Kanton Graubünden  
**Gemeinde Andeer**

# **Planungs- und Mitwirkungsbericht**

**Teilrevision Ortsplanung  
Steinbruch Parsagna – Tiefenabbau**

Abb. 15: Gewässerraum und angepasster Abbauperimeter

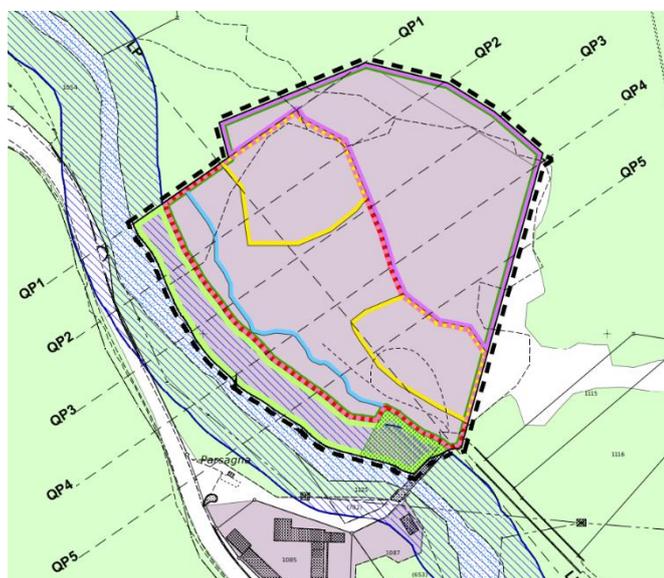
Im Vorprüfungsbericht vom 31. August 2022 wurde erwähnt, dass der im GGP vorgesehene Abbauperimeter, innerhalb der Abbauzone in der Grundnutzung, in den Gewässerraum reicht, was gemäss Gewässerschutzgesetz (GschG) nicht mehr statthaft ist. Im Weiteren wird ausgeführt, dass die bestehende Abbauzone allein nicht ausreicht um einen Besitzstand geltend zu machen, weshalb die Abbauzone als Neuanlage zu bewerten sei.

Der Abbaubereich resp. die Abbautappe im GGP wird auf den Gewässerraum angepasst. Sämtliche Abbauarbeiten etc. erfolgen somit ausserhalb des Gewässerraumes, der Bereich innerhalb des Gewässerraumes ist nicht mehr durch Abbautappen tangiert.
